Modulo per la presentazione delle osservazioni per i piani/programmi/progetti sottoposti a procedimenti di valutazione ambientale di competenza statale

ID: Codice procedura (ID_VIP/ID_MATTM):10844

Impianto per la produzione di energia elettrica da fonte eolica, costituito da 6 aerogeneratori della potenza complessiva di 37,2 MW, un sistema di accumulo da 25 MW e relative opere connesse in località "Rempillo" nel comune di Pitigliano (GR).

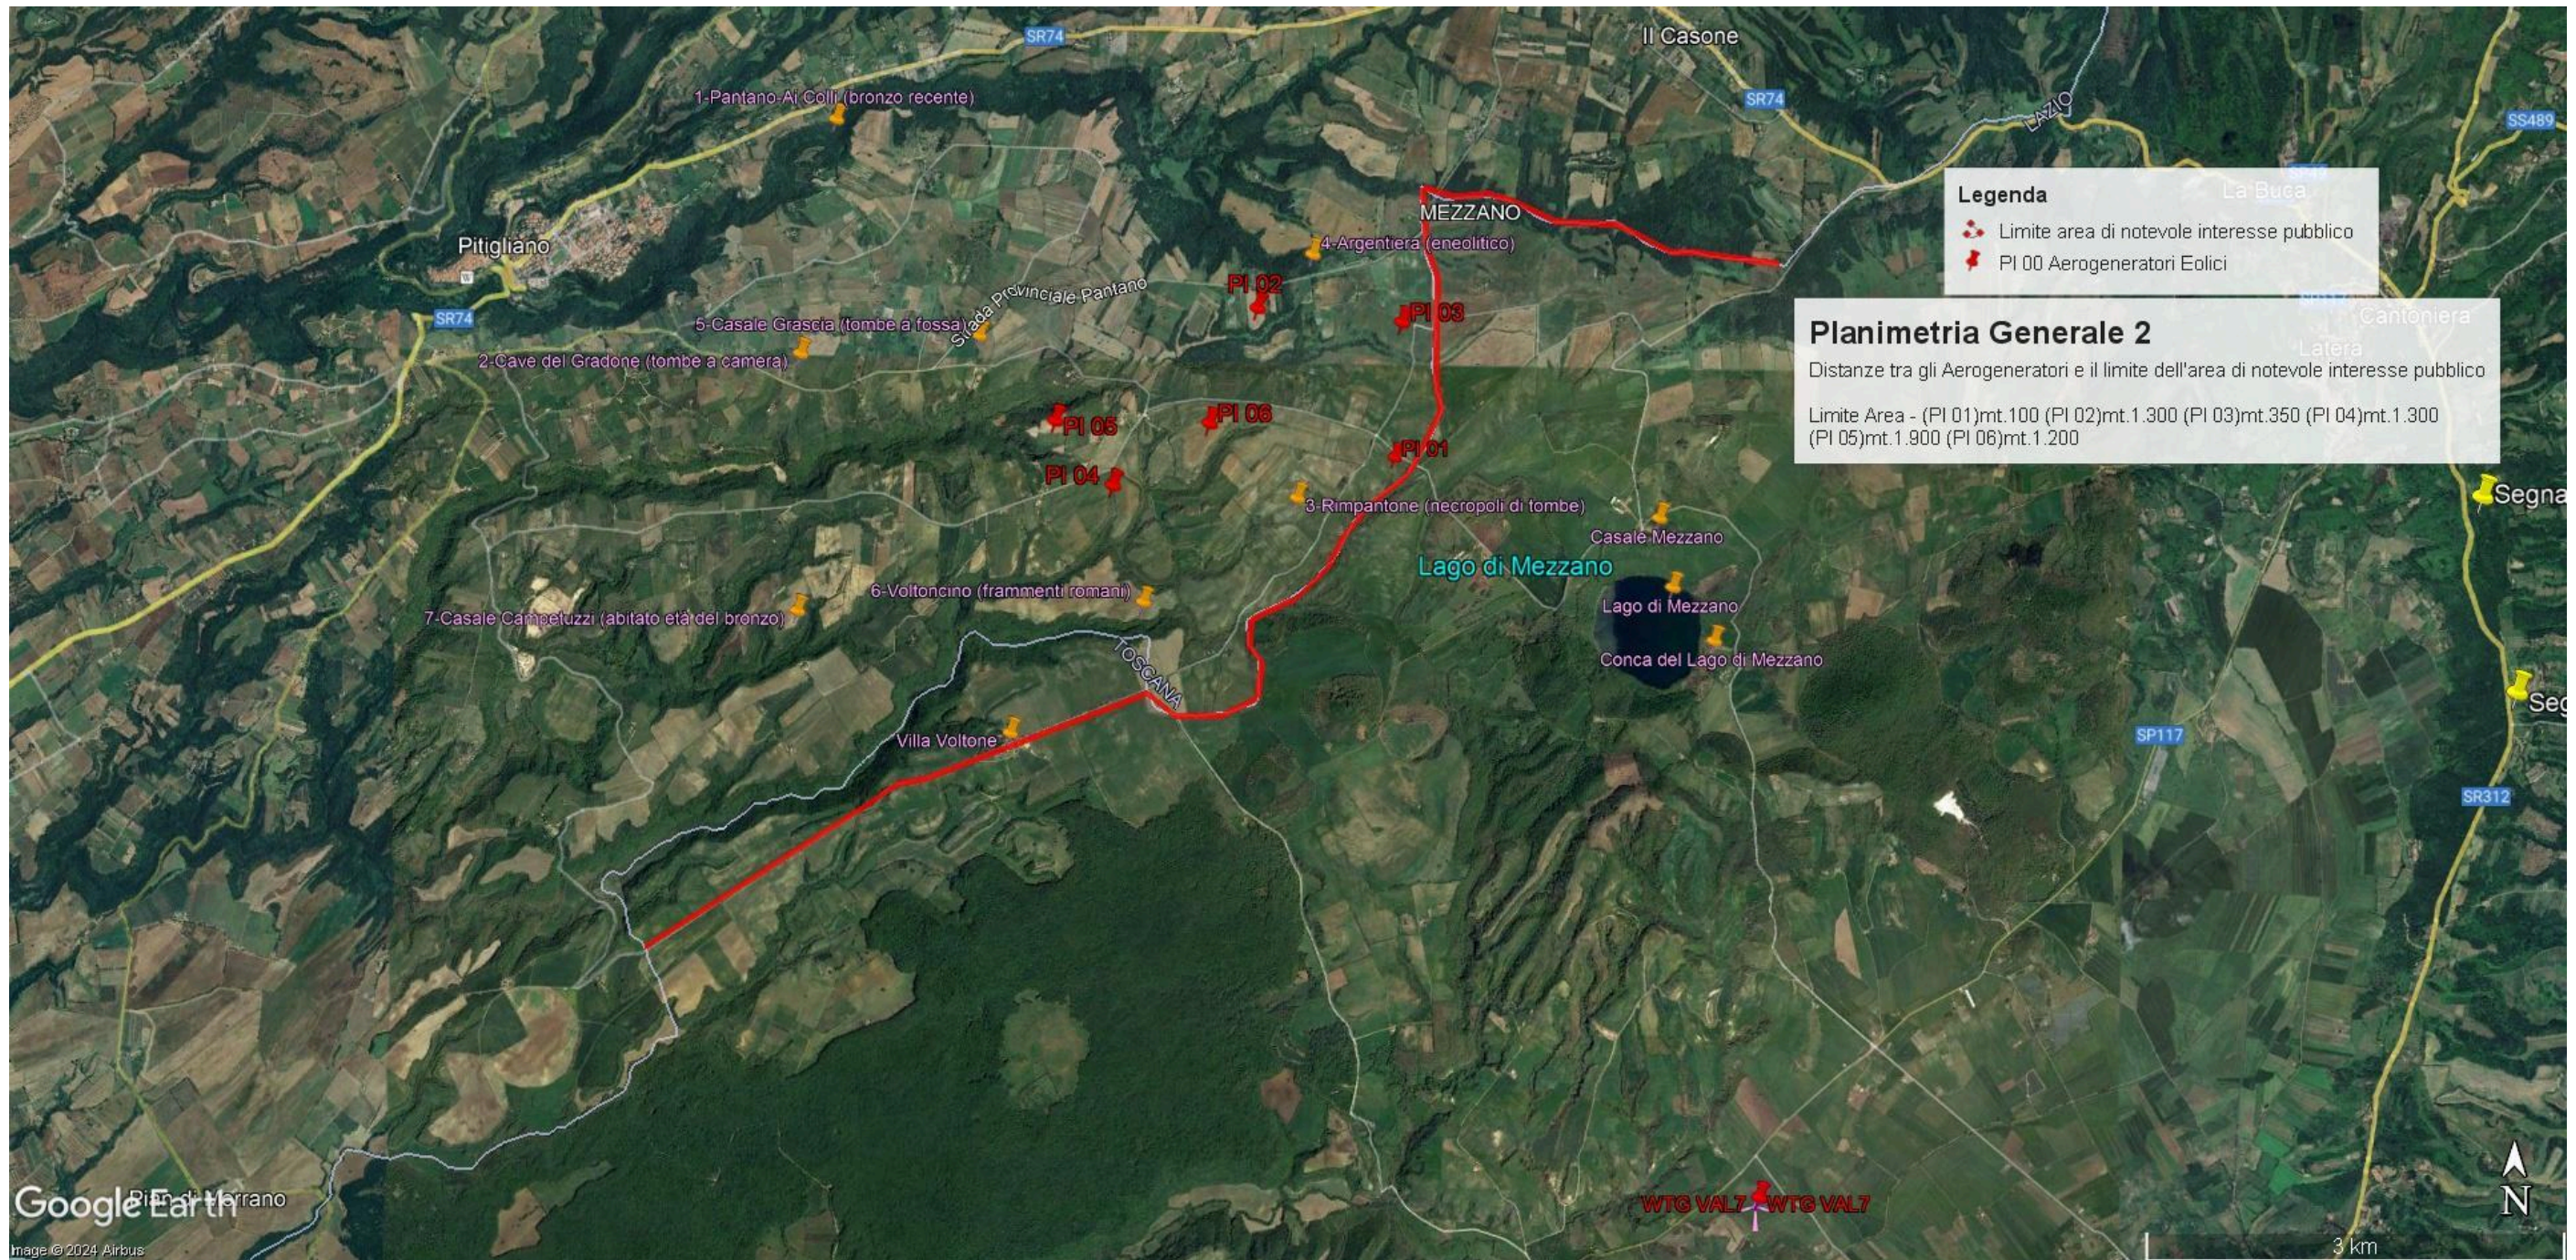
Tornando alla questione di legittimità, alla luce del combinato disposto dal "vincolo sul patrimonio paesaggistico (artt. 136 e ss. e 142 del decreto legislativo n. 42/2004 e ss.mm.ii.) e sui beni culturali" (artt. 10 e ss. del decreto legislativo n. 42/2004 e ss.mm.ii.) e dal comma 8 lettera c-quarter del D.Lgs 191/2021 e ss.mm.ii si evince che, ad oggi, le aree in cui sono previsti gli insediamenti dei sei aereogeneratori dell'impianto eolico denominato "Rempillo" non sono idonee perché ricadono tutte all'interno della fascia di rispetto dei **beni paesaggistici di notevole interesse pubblico denominati "Conca del Lago di Mezzano e territorio circostante" (D.M. 22.05.1976)** comprendente anche il **vincolo "Selva del Lamone" (D.M. 22.05.1984)** tutelati dall'**art. 136 del Codice del Beni Culturali e del Paesaggio** e in particolare un aerogeneratore (P01) è a 100 metri dal primo vincolo citato e gli altri cinque compresi in una distanza massima tra 1 km e 2 km (vedi immagine n. 1 dell'ALLEGATO). Nella fascia di rispetto dei 3 km anche la porzione di vincolo rappresentato dalla Selva del Lamone che gode di altre importanti tutele in quanto Riserva Naturale regionale (L. 394/91 e L.R. 29/97), Zona di Protezione speciale (ZPS) insieme ai Monti di Castro collegati tra loro da una Zona di Conservazione Speciale (ZSC), il sistema fluviale Fiume Fiora-Olpeta. La Selva del Lamone oltre il vincolo paesaggistico di notevole interesse pubblico che la rende area non idonea all'installazione degli impianti FER anche nelle sue fasce di rispetto dei 3 km, gode di un'altra tutela che ne rivela l'importanza di area di importanza internazionale per l'avifauna IBA (012) che viene collegata all'altra IBA (099) Lago di

In sintesi, visti l’art. 20 comma 8 lettera c) quater del D.Lgs n 199/2021 e le Linee guida nazionali appena citate, considerato l’enorme impatto dell’impianto eolico industriale denominato “Rempillo” sulla zona paesaggistica di notevole interesse pubblico ben individuata nelle immagini n.1 e n. 2 e sui Beni Culturali evidenziati nell’ immagine n. 3 dell’Allegato alle presenti Osservazioni, per la collocazione delle pale P04 e P05 direttamente all’interno del perimetro di un’area archeologica e per gli impatti anche sull’area intermedia e vasta dei pregiati territori laziali della Tuscia settentrionale e in particolare di quelli del pitiglianese ricco di emergenze agricole, naturalistiche, storiche e archeologiche del periodo etrusco ma non solo, si chiede che venga negata l’autorizzazione all’ insediamento dell’impianto eolico denominato “Rempillo”.

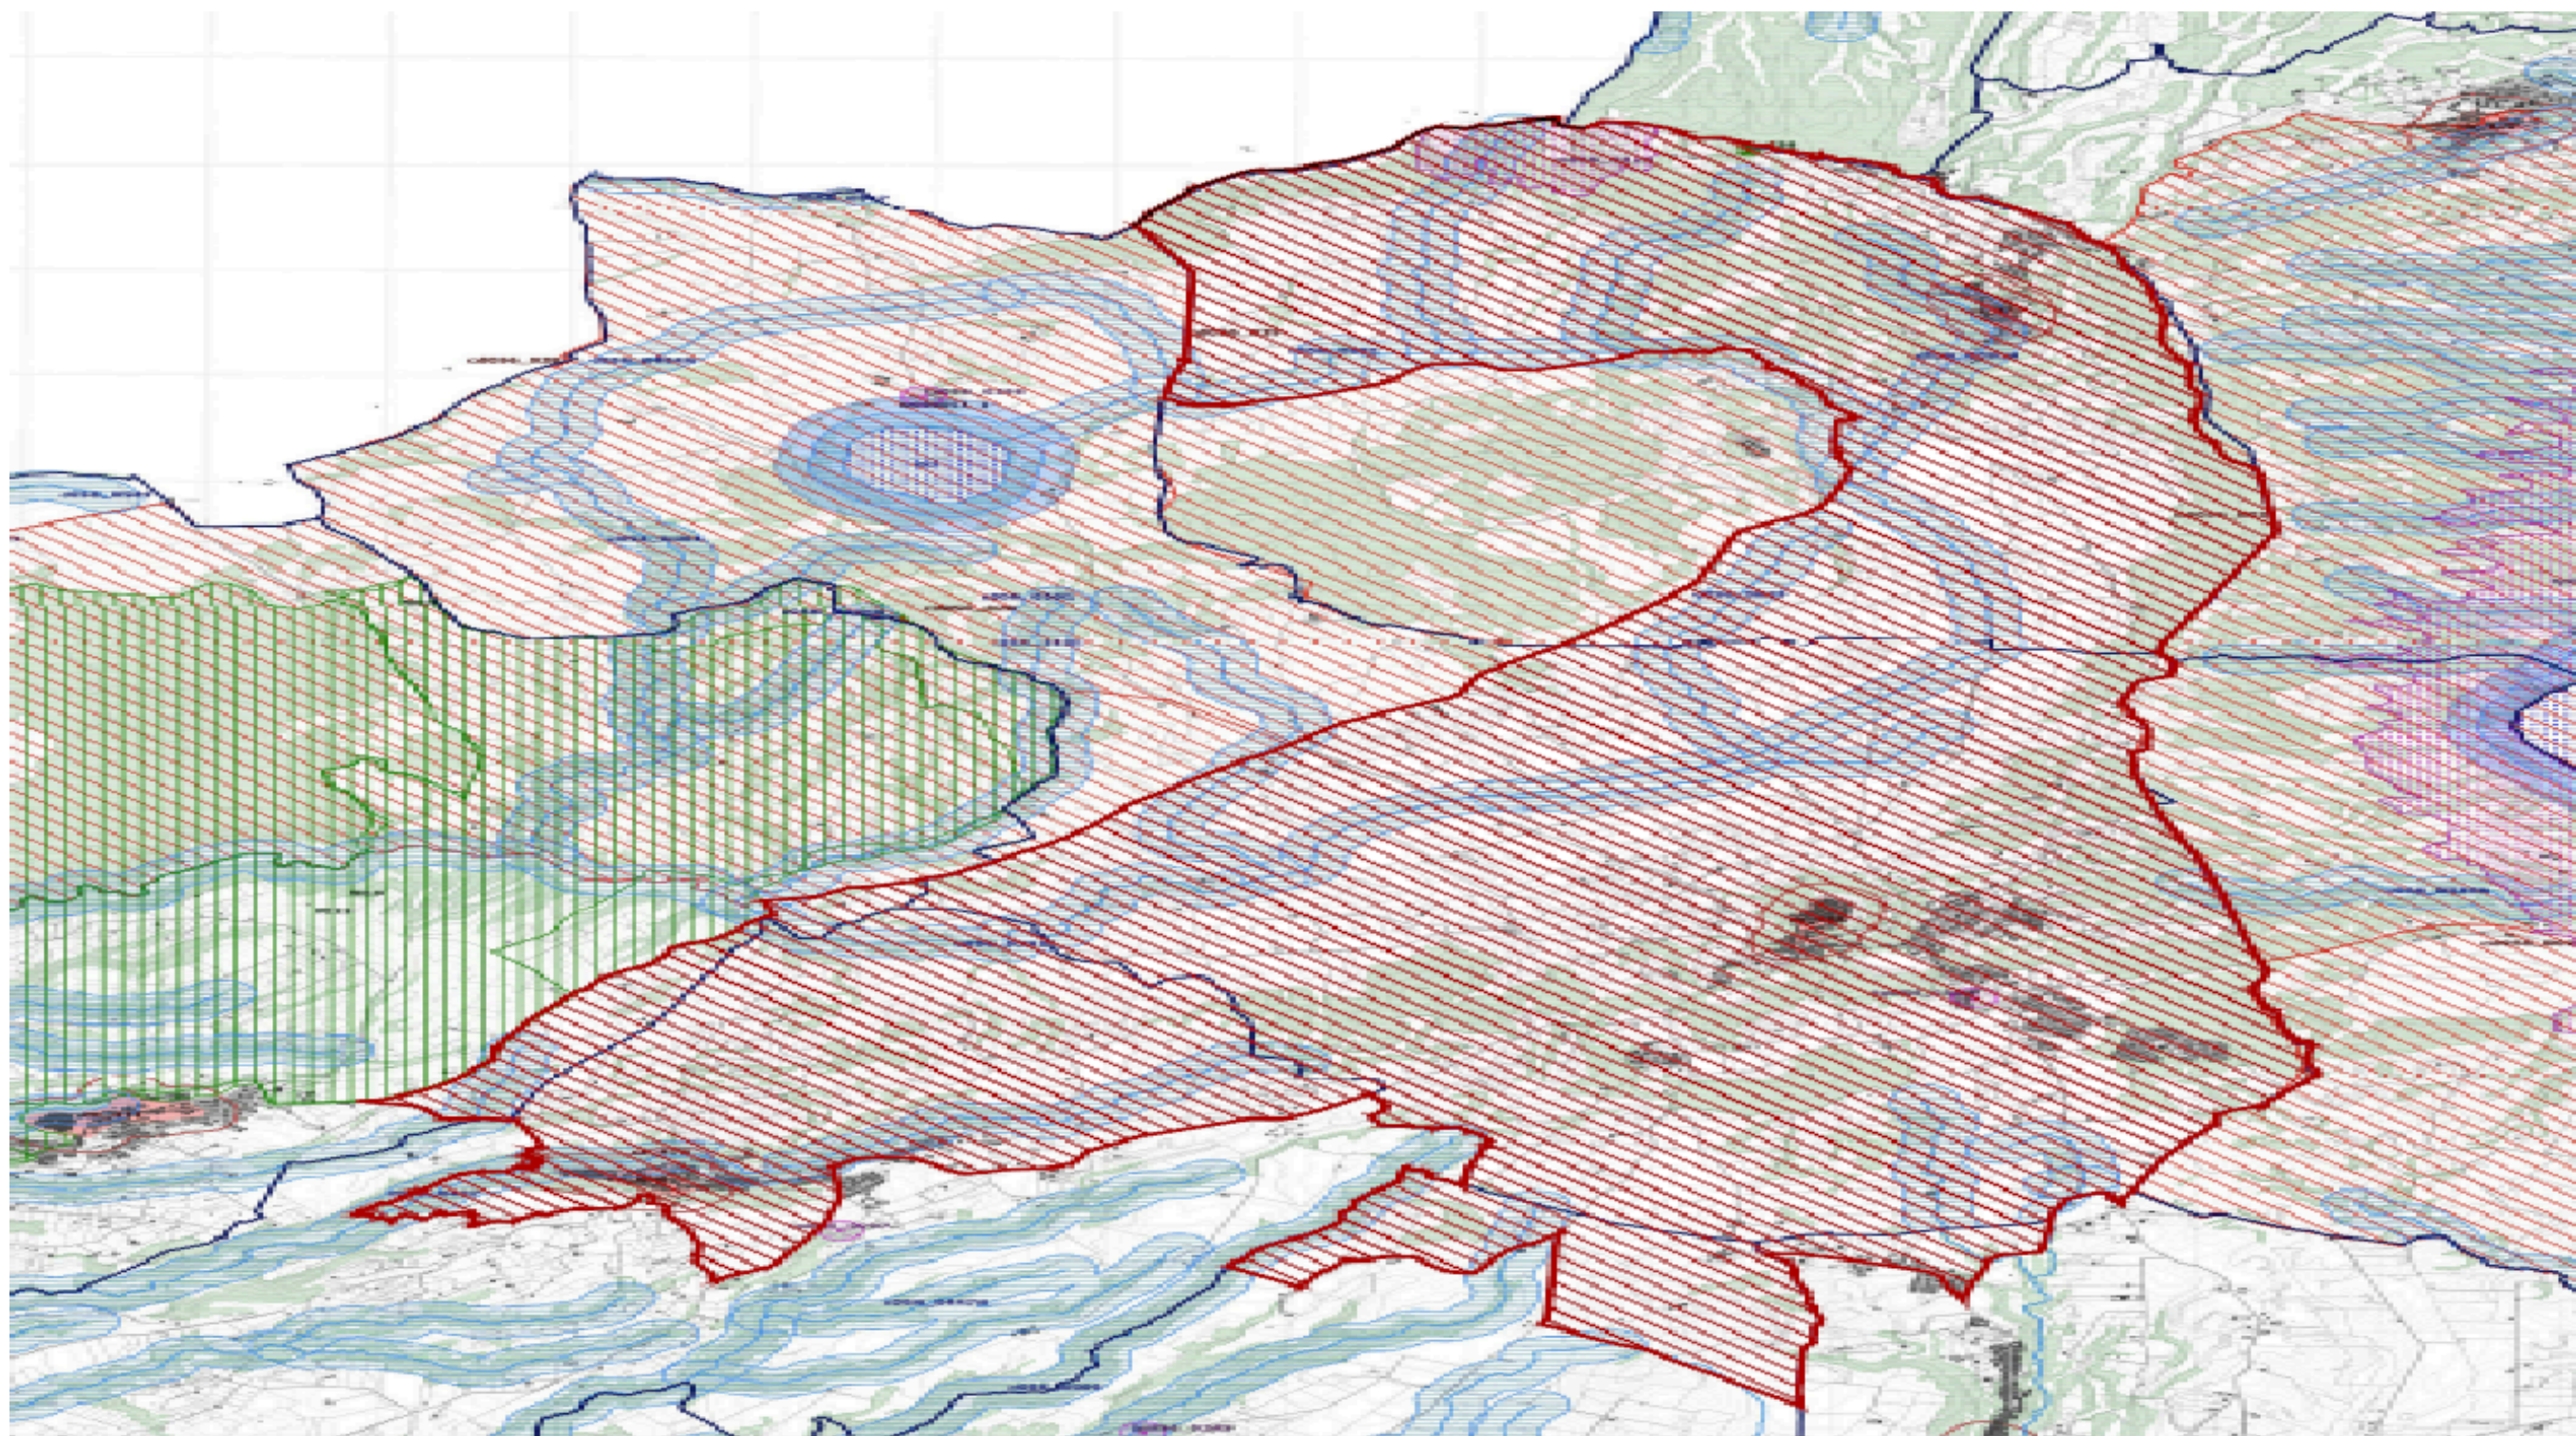
Bolsena attraverso la ZPS Caldera di Latera e la ZSC Lago di Mezzano che insieme sono compresi nel vincolo paesaggistico “ Conca Lago di Mezzano...” e verranno uniti dal nuovo vincolo paesaggistico “*Ambito paesaggistico, geologico e geomorfologico dell’orlo della caldera di Latera e delle sue pendici interessate dai centri eruttivi periferici*” (si veda a riguardo la proposta pubblicata sul sito del MIC in data 09/08/2023 e l’immagine n. 2 dell’ ALLEGATO) all’area di notevole interesse pubblico “ Conca del lago di Bolsena” (D.M. 24.10.1960). Praticamente una vasta zona che per interesse paesaggistico e naturalistico oltre che storico, archeologico e identitario rappresenta un unicum nel panorama nazionale.
